AMIANTE SS4 EN CNPE

EXEMPLES DE MODE OPÉRATOIRE

SORTIE DE ZONE D'INTERVENTION

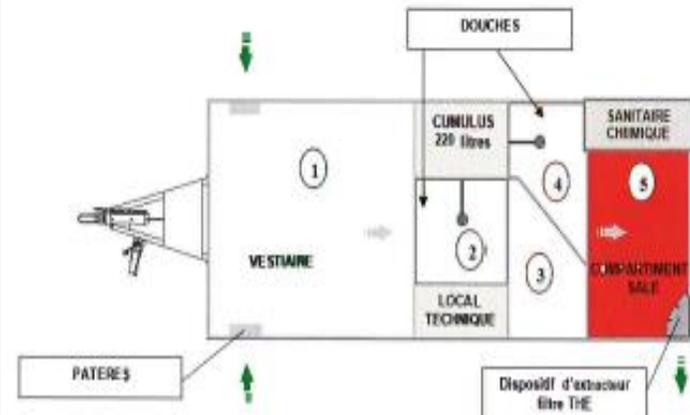
Il existe des UMD qui sont utilisées
